中石油煤层气有限责任公司临县营业部  
山西三交先导试验集气工程

# 环境影响报告书

**中石油煤层气有限责任公司临县营业部**  
**山西三交先导试验集气工程环境影响报告书修改说明**

# 中石油煤层气有限责任公司临县营业部 山西三交先导试验集气工程环境影响报告书技术审查意见

图2.5-10 临县生态经济区划图

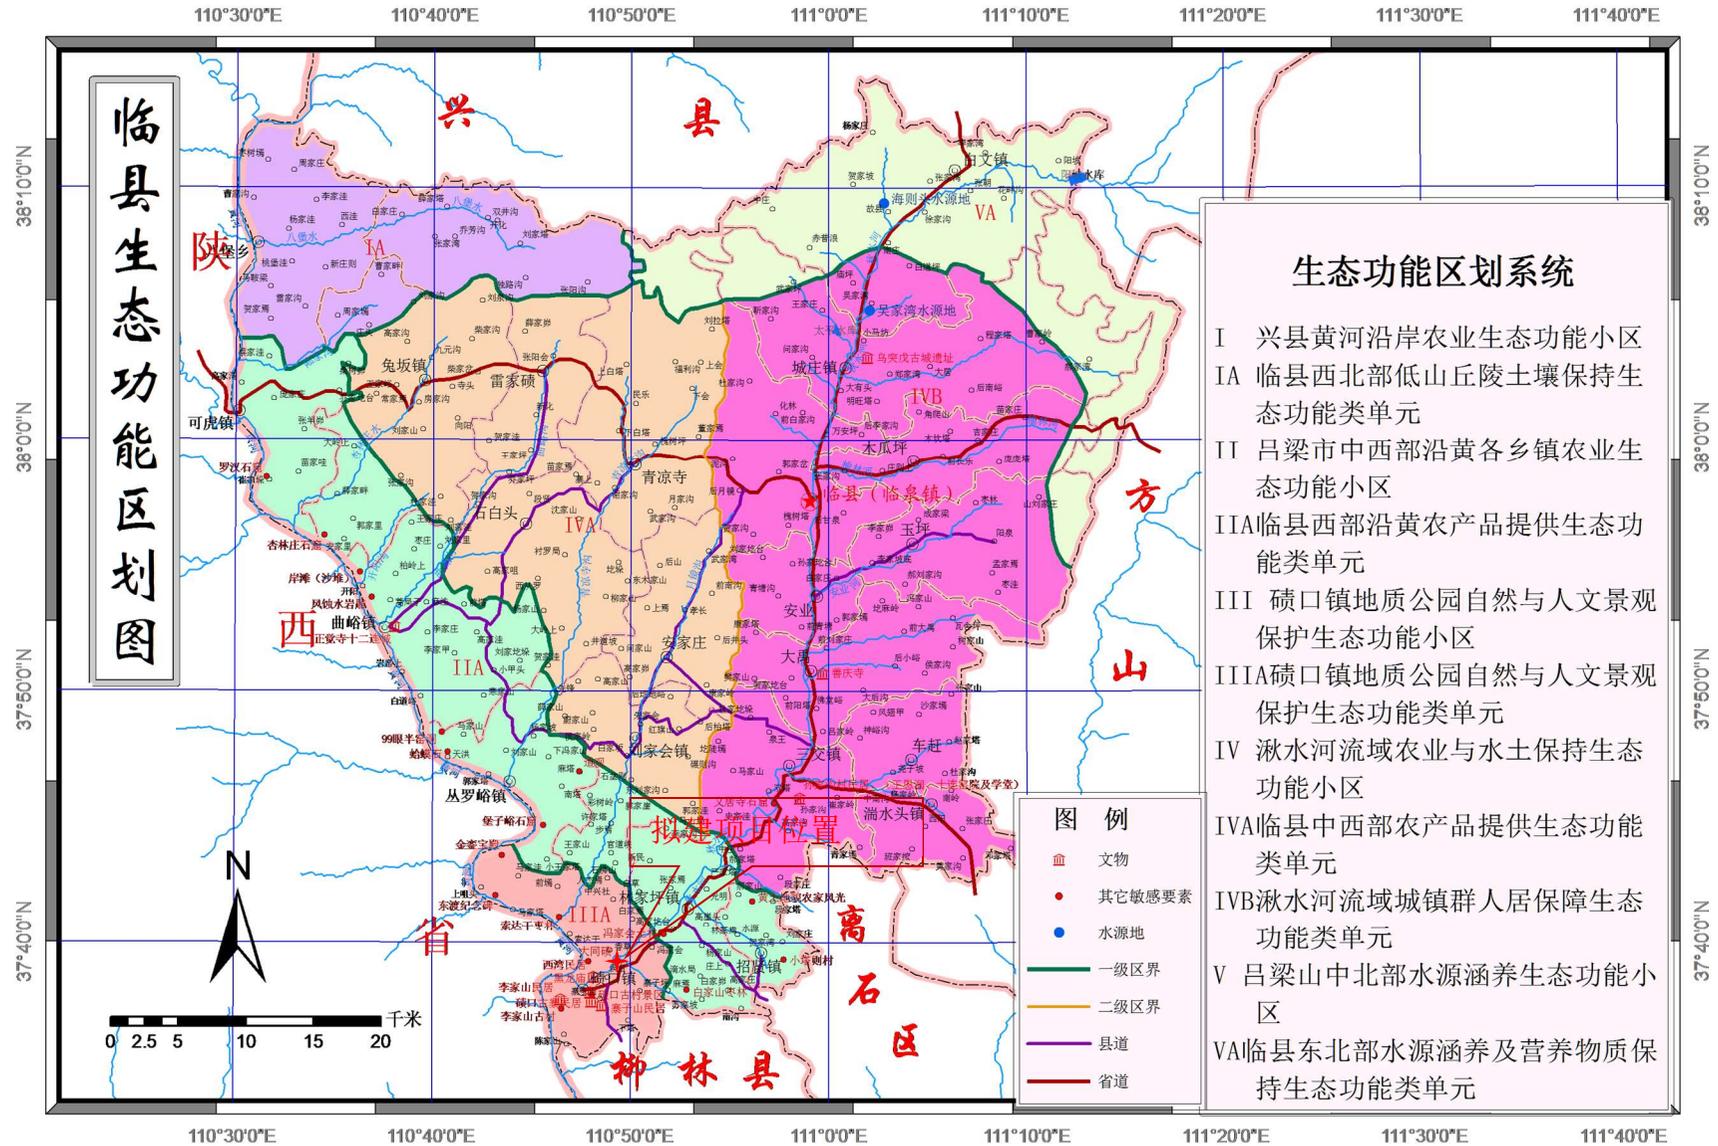
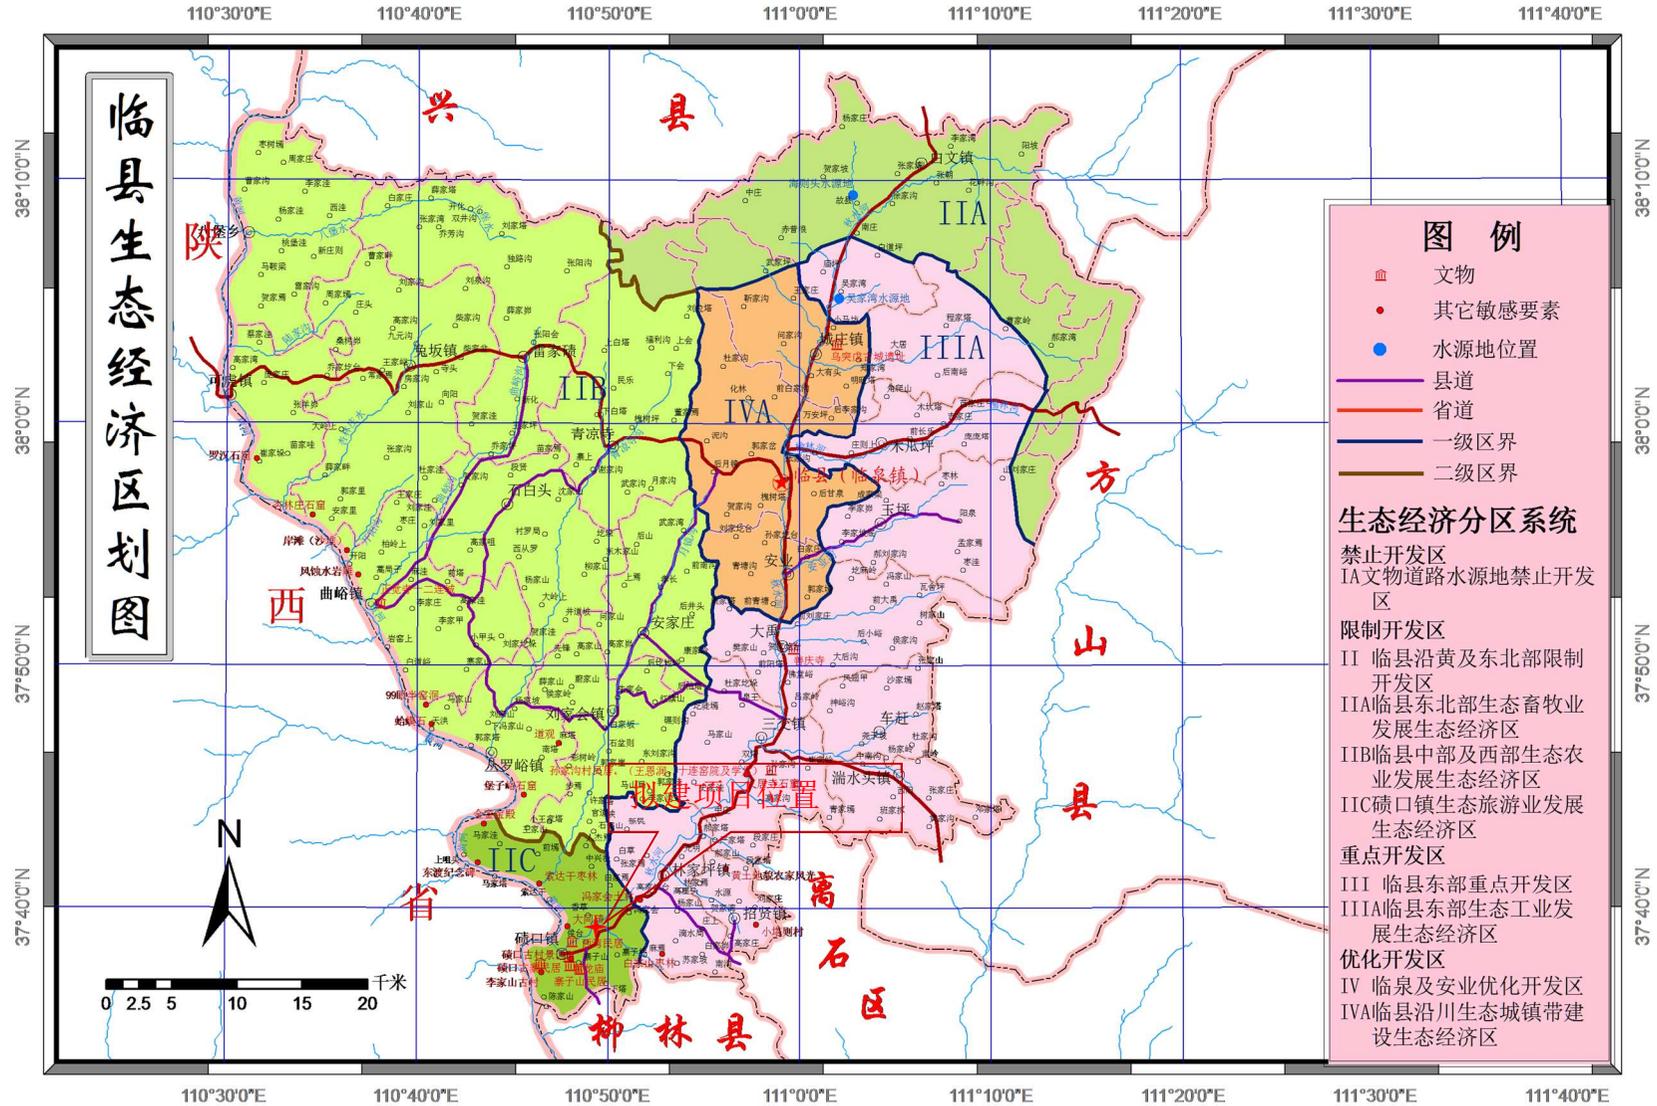
4、进一步明确生态评价对象及范围,细化区域生态功能区划和生态经济区划介绍、补充相关图件;进一步核实占地类型及面积。

图 3.2-1 本次新建站场平面布置图

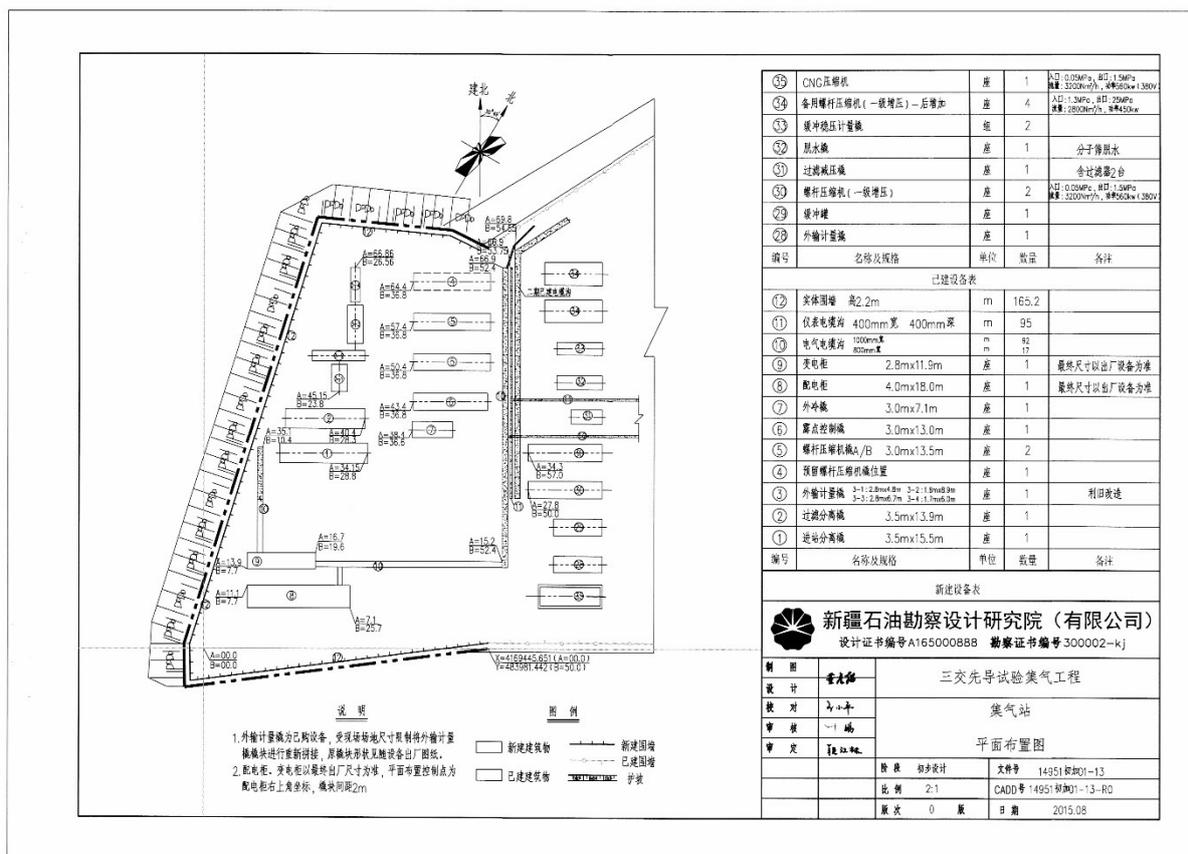
2、完善项目建设与原有工程的依托关系,核实主要设备型号及规格能力,完善平面布置图。

序号	专家意见	修改情况
1	完善项目涉及区域的相关规划内容的介绍，分析项目建设与规划的相符性；细化“三线一单”的符合性分析，进一步选址的可行性。	P2-13~P2-29 完善了项目涉及区域的相关规划内容的介绍，分析项目建设与规划的相符性；P1-4~P1-12 细化“三线一单”的符合性分析，进一步选址的可行性。
2	完善项目建设与原有工程的依托关系，核实主要设备型号及规格能力，完善平面布置图。	P3-14~P3-15 完善了项目建设与原有工程的依托工程调查 P3-22~P3-26 核实主要设备型号及参数情况 P3-18 完善平面布置图。
3	补充分析施工期和运营期对地表水、地下水环境的影响，细化地下水污染防治措施。补充说明本项目产生的污水的出路和处置情况，细化处理方案和处理工艺，分析处理工艺的技术、经济可行性，进一步分析污水不外排的保证性。	P3-35 补充分析施工期对废水污染防治措施 P5-4~P5-5 补充分析运营期对地表水的影响分析，补充说明本项目产生的污水的出路和处置情况，细化处理方案和处理工艺，分析处理工艺的技术、经济可行性，进一步分析了污水不外排的保证性。 P5-12 补充分析运营期对地下水的影响分析
4	进一步明确生态评价对象及范围，细化区域生态功能区划和生态经济区划介绍、补充相关图件；进一步核实占地类型及面积。	P2-10~P2-11 明确生态评价对象及范围 P4-1 核实占地类型及面积。
5	核实固废及危废产生种类及产生量，明确各类固废属性，分析各种固废依托现有工程处置的合理性。	P3-38 核实固废及危废产生种类及产生量，明确各类固废属性，分析各种固废依托现有工程处置的合理性。
6	核实环保投资估算；完善建设项目基础信息表	P6-11 核实环保投资估算 完善建设项目基础信息表
